Úprava pro zvuk DINGDONG: Na plošném spoji „A“ doplňte cínovou propojku dle přiloženého obrázku.

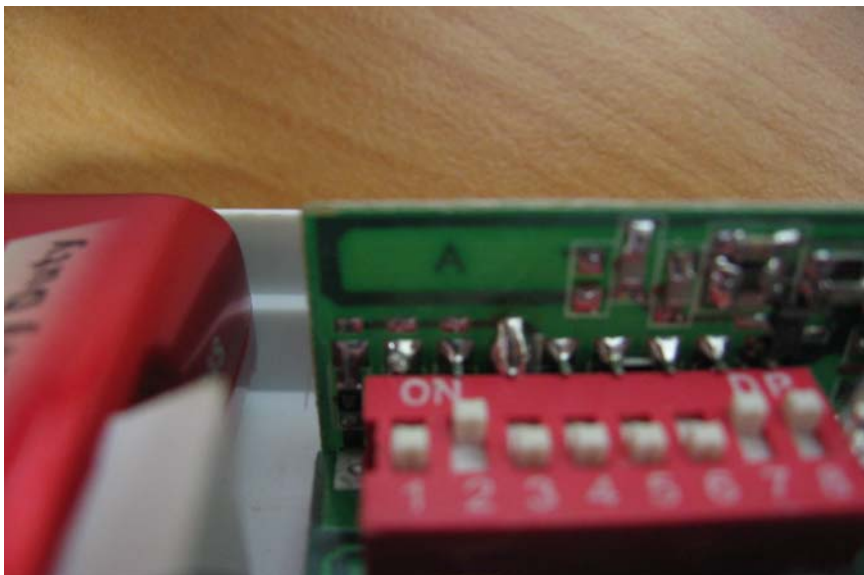
Pro zvuk DING DONG je třeba propojit na vysílači nožky 10 a 11 na I.O. CIR 2262 AF (na straně vysílače).
